**Projet de construction d'un édifice commercial
angle Sainte-Catherine et Saint-Laurent
« le 2 – 22 »**

Office de consultation publique de Montréal – 19 mai 2009

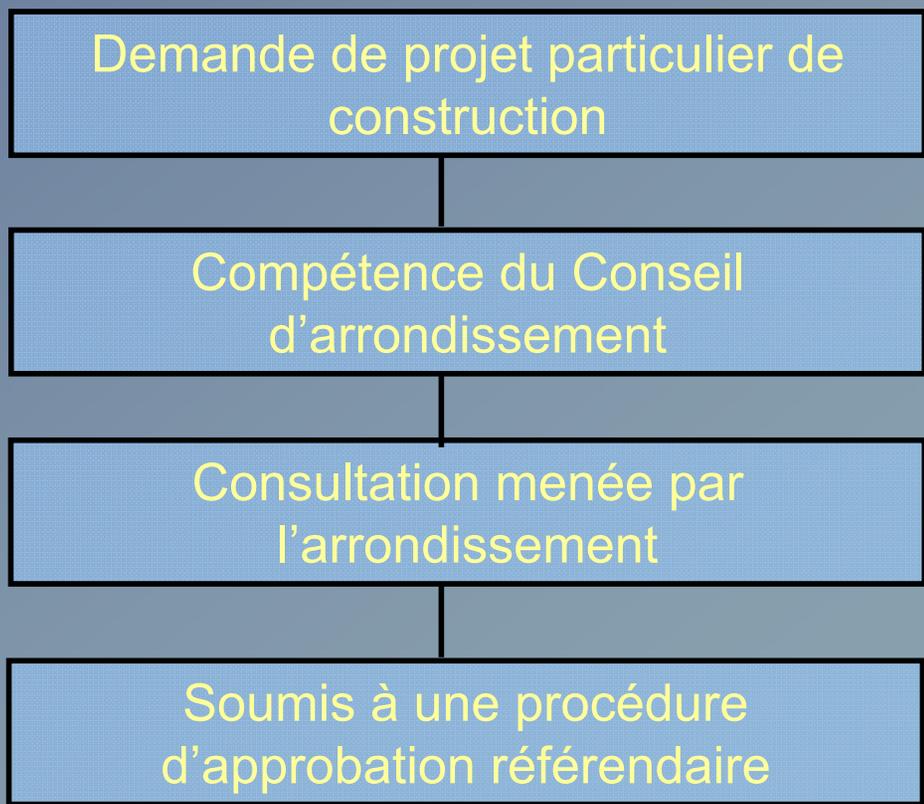
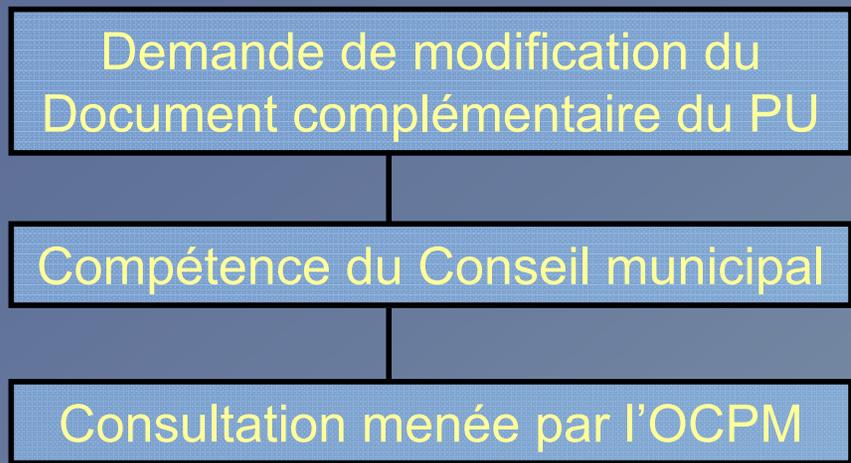
Le traitement de la façade Saint-Laurent doit tenir compte de l'importance historique de l'artère, de même que de sa prédominance commerciale et son statut de rue principal « *main* » (CCU, CAU, CPM).
